Giber Ringvej Gruppen

Faktaark: Pulje til øget støjdemping - Redegørelse 1

Fra [VVM-tilladelsen](#) punkt 7)

2.2 Samlet pris for støjtiltag

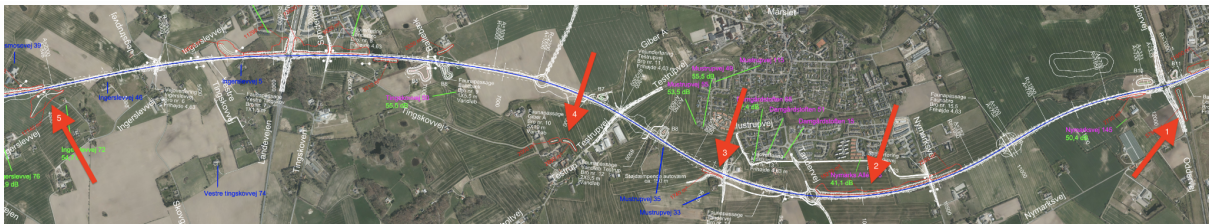
I ovenstående overslagsberegninger er pkt. 8, 9 og 10 fra afgørelsen indeholdt.

Hvis pkt. 8, 9 og 10 udgår, bliver det samlede beløb **17.280.000 kr.**

- ☐ Der er 2.72 millioner kr. tilbage af puljen.

Letbane-volden

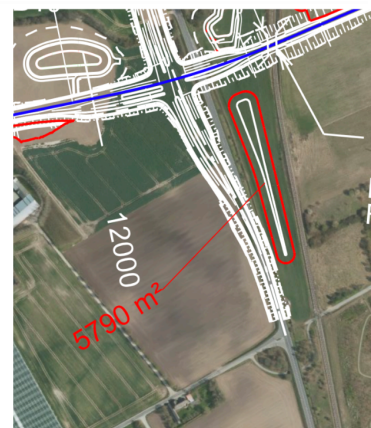
Indikeret ved den røde pil nr. 1 på kortet.

- ☐ Der findes ikke en landzonetilladelse for Letbane-volden (kommunen er blevet forespurgt via aktindsigt). Det er heller ikke til at se, at det skulle være en støjvold, nærmere en bakke op mod letbanen.

Det er korrekt at letbanevolden ikke er et støjtiltag. Der er søgt en VVM-ansøgning, men det har ikke noget med støj at gøre (januar 2020).

“Vold” - Nymarks Allé (S8)

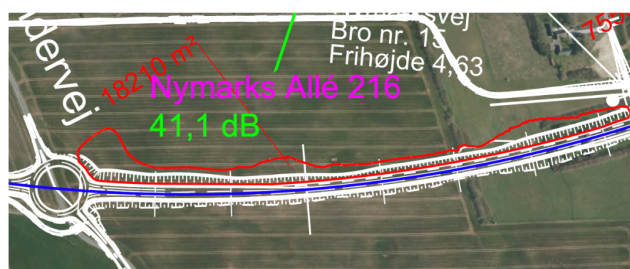
Der findes en [landzonetilladelse](#).

Fra tilladelsen: “Støjvolden etableres med en 2 meter bred top (kronebredde), 1 meter over terræn og med et skråningsanlæg 1:2 mod Bering-Beder Vejen og et skråningsanlæg 1:10 på bagsiden...”

- ☐ Støjvolden burde være tydelig i landskabet
- ☐ Den er aldrig blevet etableret.

Den er udført, se differenskort.

'Testrup Højskole'-volden

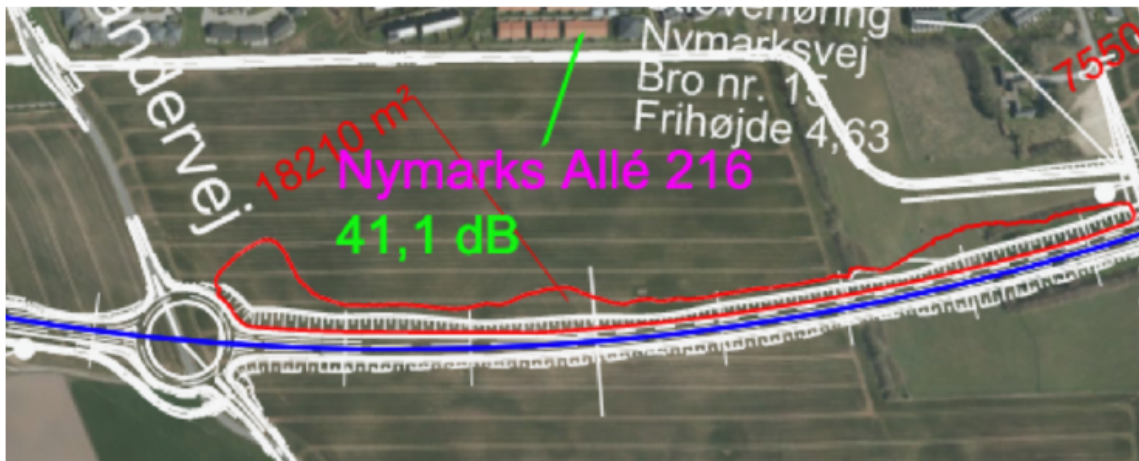
Indikeret ved pilen til venstre i kortet ovenover

Denne er godkendt via en landzonetilladelse, men tilladelsen nævner ikke støj, men i stedet kosmetik: "Vi har herudover lagt vægt på, at bakkerne/volden vil medvirke til, at der fra højskolen ikke er direkte udsigt til Beder-Bering vejen."⁶

Der er altså ikke tale om støjreduktion, og omkostningen til denne, kan ikke trækkes fra puljen til 'øget støjdæmpning'.

Rambøll har ikke lavet ansøgningen, så hvis ansøgningen ikke indeholder støj er det korrekt at den ikke skal medtages.
